LLPP OPI 2024/002 “PR-FESR 5.1: RIQUALIFICAZIONE URBANISTICA MURA DI SAN BENEDETTO”, CUP: H97B23000080006 - CIG: BACC32241A

LLPP OPI 2023/015 “PR-FESR SISUS 2.7.1: RIQUALIFICAZIONE VERDE DEL PARCO DELLE MURA DI SAN BENEDETTO”, CUP: H93D23000060006 - CIG: BACC321347

RELAZIONE PER ABBATTIMENTO ALBERI

Alberi oggetto di richiesta di abbattimento.

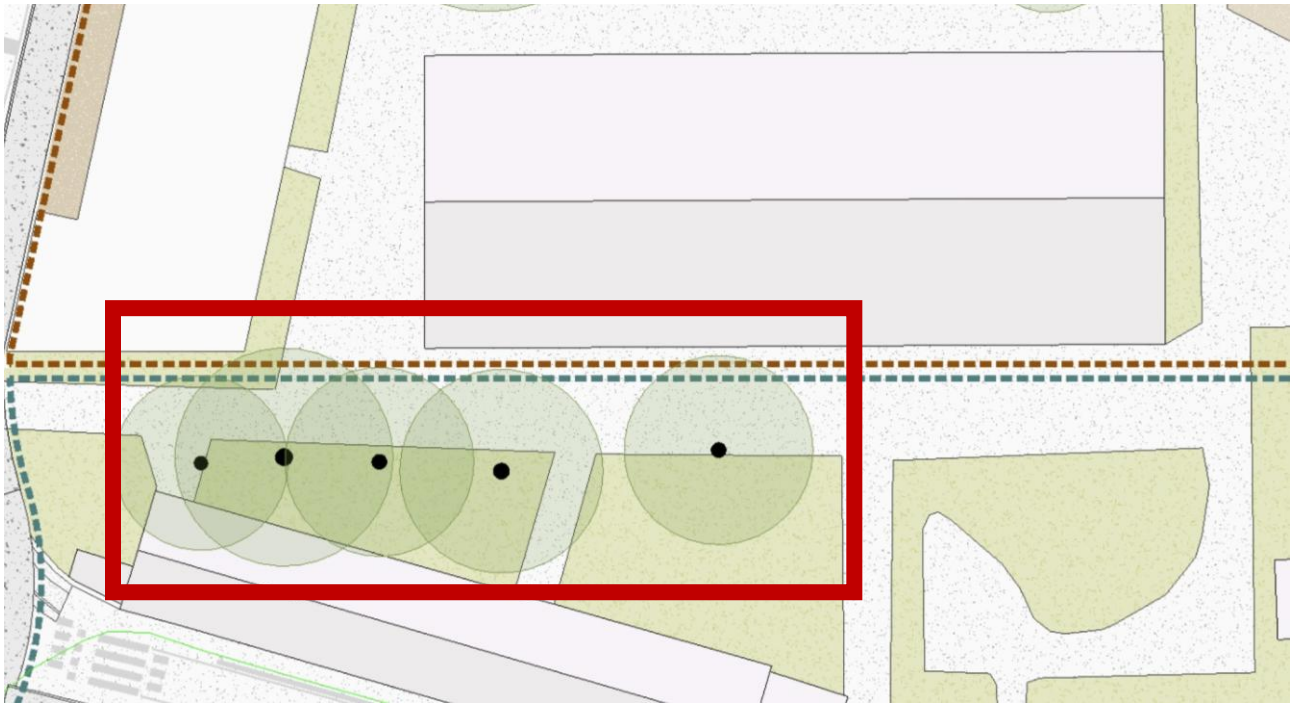
- il verbale del CSE n.006 del 28/10/2026 nel quale si riporta che: *"[…] al fine di tutelare l'incolumità pubblica e l'integrità strutturale del fabbricato storico, visto lo sviluppo precario di alcuni rami sopra le coperture e la vicinanza delle alberature e dell'apparato radicale al fabbricato, si propone la necessità di poter procedere al loro abbattimento […]";*

- che le opere di scavo previste per le nuove infrastrutture viabilistiche e relativi sottoservizi comportano un elevato rischio di danneggiamento per l'apparato radicale degli alberi con possibile lesione o taglio delle radici principali e conseguente riduzione delle loro capacità di ancoraggio naturale al terreno;

- le interferenze tra le attività di bonifica ambientale previste e oggetto della futura variante e le possibili interferenze tra le radici degli alberi;

l'abbattimento degli alberi in questione ed evidenziati nella planimetria allegata.

- la futura compensazione dell'abbattimento previsto con un numero pari di alberi posizionati con un giusto sesto di impianto a sostituzione e nell'area limitrofa;
